TB/T 3081—2017《铁路救援起重机技术条件》

第1号修改单

4.1 型号表示方法

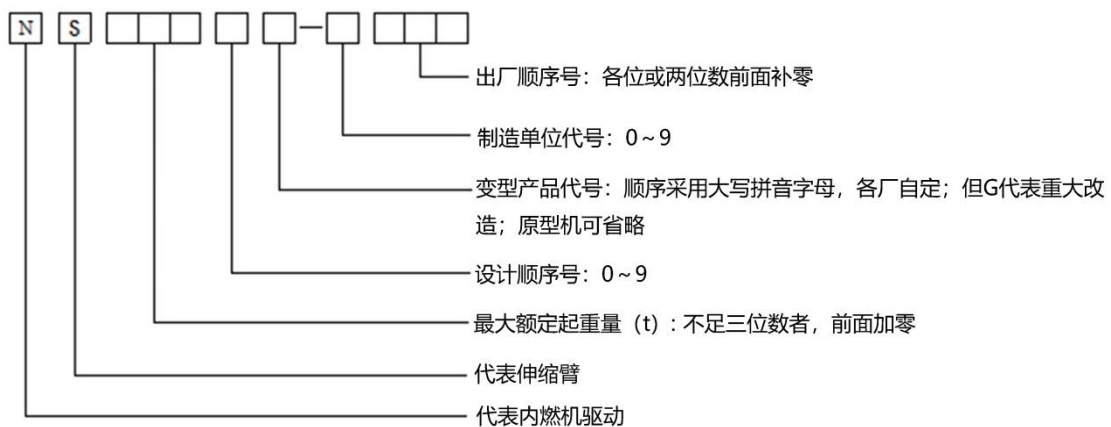
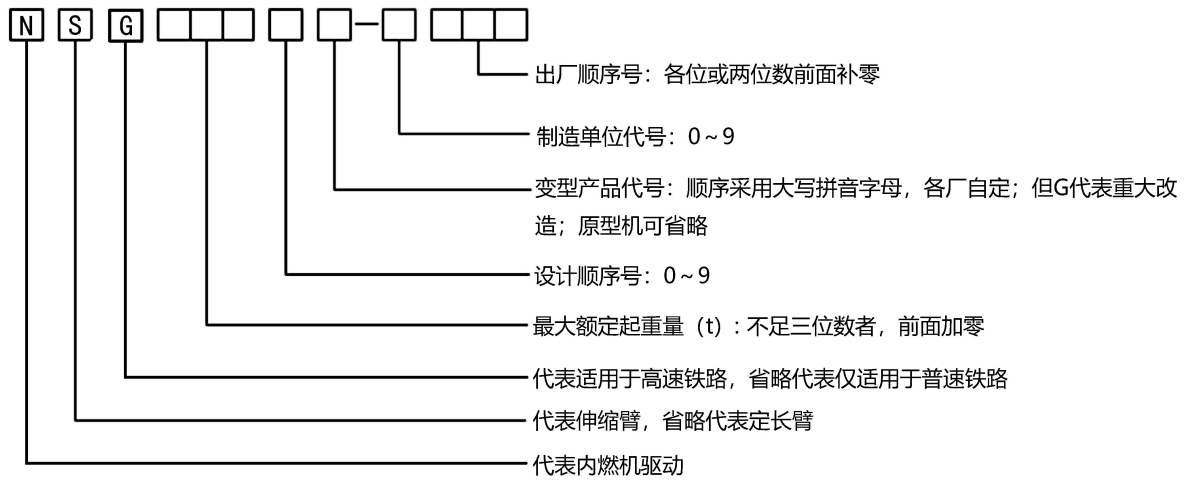
三、4.1条

原条款：

4.1 型号表示方法

起重机的型号由汉语拼音和阿拉伯数字组成，采用两节号码，两节号码中间用一短横线隔开，其表示方法如下：

修改为：

起重机的型号由汉语拼音和阿拉伯数字组成，采用两节号码，两节号码中间用一短横线隔开，其表示方法如下：
